PMA 社製 分割型継手 設計変更のご案内

- ・ 型式 : BLNO シリーズ
- ・ 名称 : 分割型継手

変更前

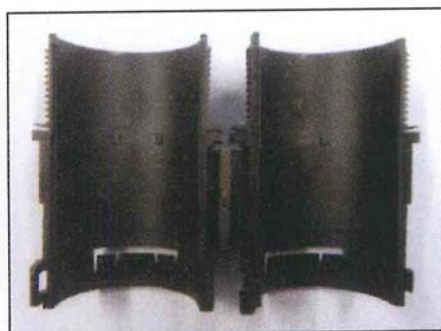
製品厚み、及びコンジットのストッパー部分形状の変更。

本変更による機能低下はございません。 従来通りご使用頂けます。

製品の反りやヒケを抑制するために製品の厚みを見直したため。
